Oggetto : Ex Solai e Travi S.p.A. ubicata tra via Bidino e via Campagna a Induno Olona. Valutazione della proposta di Piano della Caratterizzazione e del Piano di rimozione rifiuti ai fini della Conferenza dei Servizi decisoria di cui alla Nota del Comune di Induno Olona prot. Arpa n. 160737 del 20/10/2023

Oggetto : Area ex Solai e Travi S.p.A. ubicata tra via Bidino e via Campagna a Induno Olona - Valutazione tecnica, finalizzata alla CdS convocata, della proposta di Piano della Caratterizzazione e del Piano di rimozione rifiuti

OGGETTO: area ex Solai e Travi S.p.A. ubicata tra via Bidino e via Campagna a Induno Olona. Valutazione della proposta di Piano della Caratterizzazione e del Piano di rimozione rifiuti.

Figura 2 – Planimetria generale di progetto (tratteggio blu = destinazione residenziale, tratteggio magenta = destinazione commerciale)

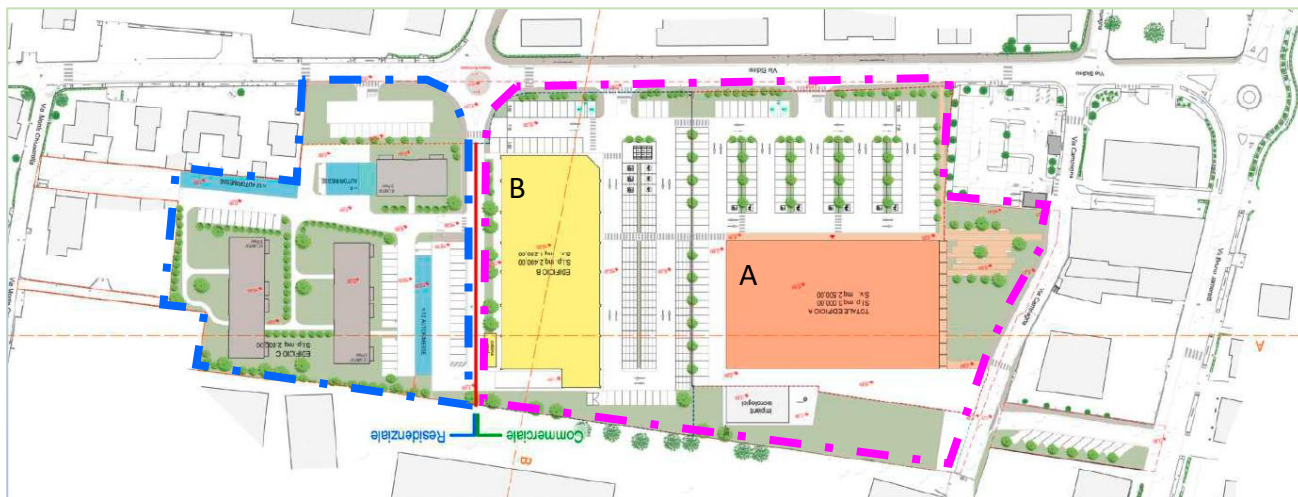
2. nel caso il progetto di riqualificazione del sito preveda la realizzazione di vani interrati in corrispondenza dei nuovi edifici destinati ad attività commerciale o residenziale, si chiede che la loro ubicazione e profondità vengano esplicitate in una planimetria riportante l'ubicazione degli edifici in progetto e delle indagini già eseguite e previste e che la caratterizzazione dei terreni venga estesa fino alla profondità massima di scavo degli interrati. In tal caso, nell'ottica di un eventuale riutilizzo dei volumi delle terre e rocce da scavo, sarebbe opportuno che la caratterizzazione sia effettuata in riferimento ai parametri previsti dal d.p.r. 120/2017;
